Himmelgeister Deich

**Anmerkungen der
Umweltverbände BUND, NABU und SDW
zur geplanten Sanierung
(Naturschutzbeirat Düsseldorf, 07.07.2025)**

Lageplan Trassenvarianten

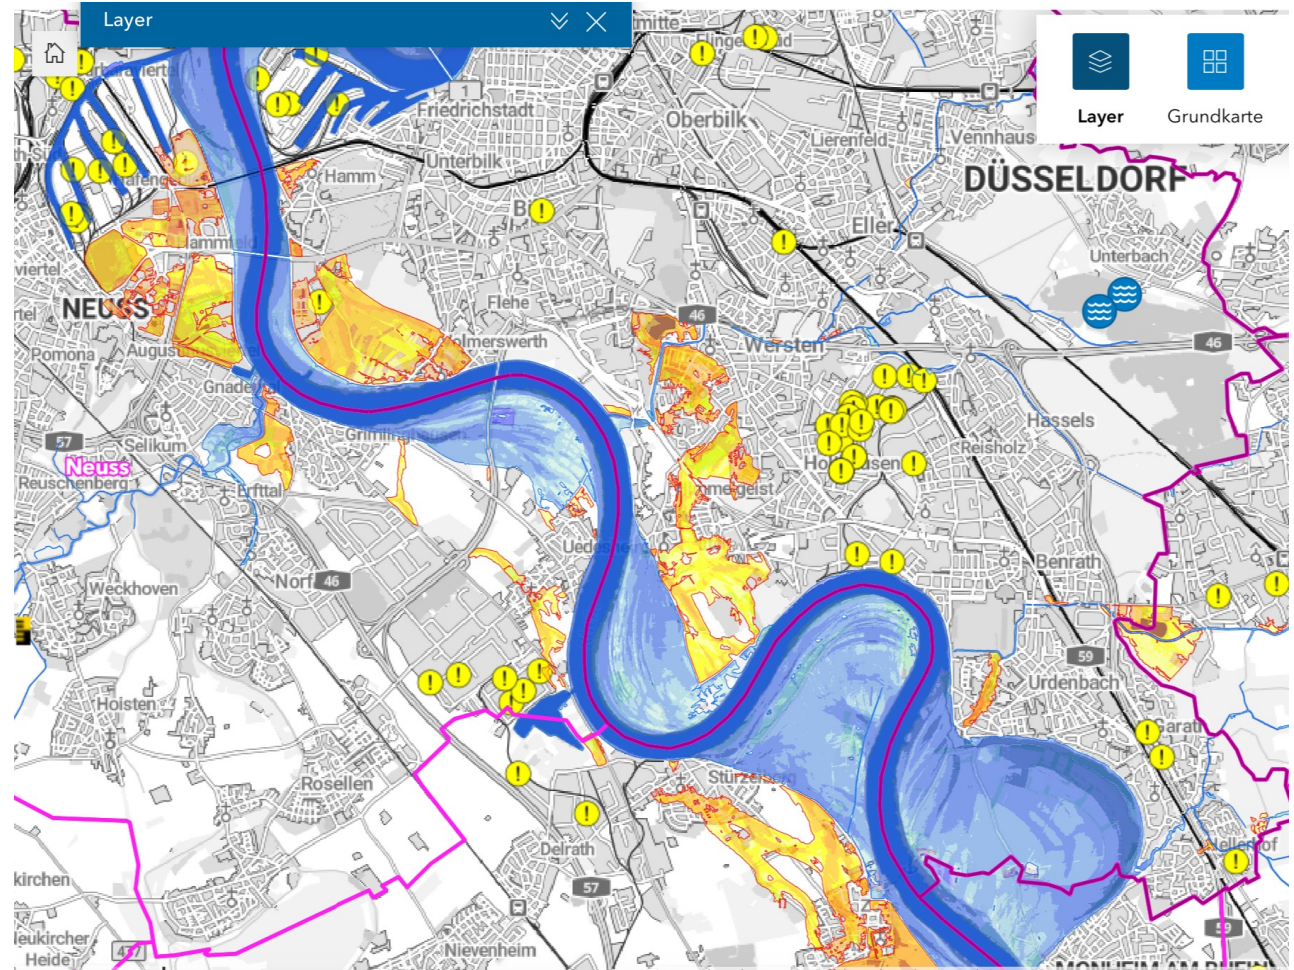
Gegen die Rückverlegung sprächen Gründe des Allgemeinwohls (Bezug auf § 77, Abs. 2 WHG). Angegeben werden vor allem:

- Grundstückskosten
- Zeitverzug für Neuplanung
- schutzwürdige Kleingartenanlage

Es wird in der Vorlage nicht nach Varianten differenziert.

- der gewonnene Retentionsraum lohne nicht,
- eine Aue könne nicht hergestellt werden.

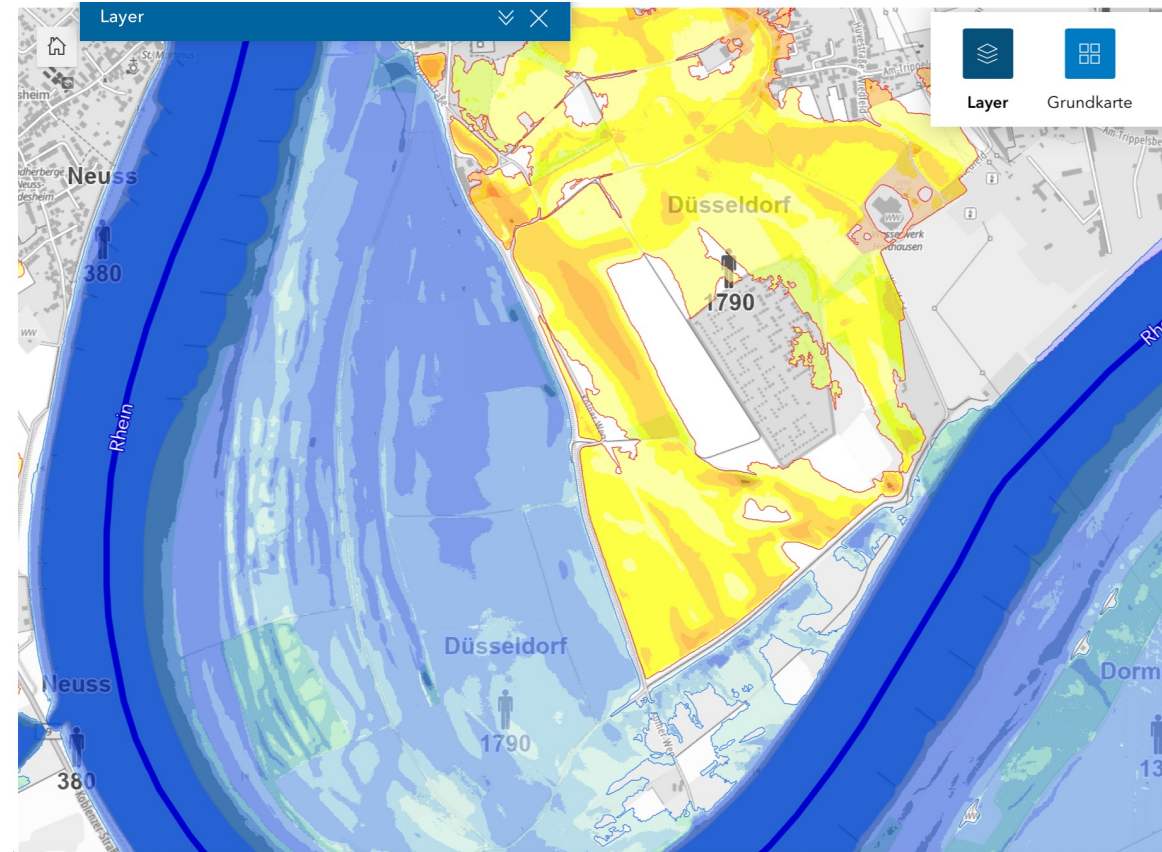
- Zu betrachten als Planungsraum wäre der gesamte Himmelgeister Rheinbogen, nicht nur das für eine Rückverlegung in Frage kommende Gelände hinter dem bisherigen Deich.
- Modelliert werden könnte das Gelände durch
 - Flutrinnenvertiefungen
 - Mulden
 - flächige Abgrabungen.
- Zu entwickeln wäre ein Auenraum mit unterschiedlichen Zonen (von der Weichholz- bis zur Hartholzaue) mit Wald und offenen Landschaftsanteilen, ggf. mit extensiver landwirtschaftlicher Nutzung.
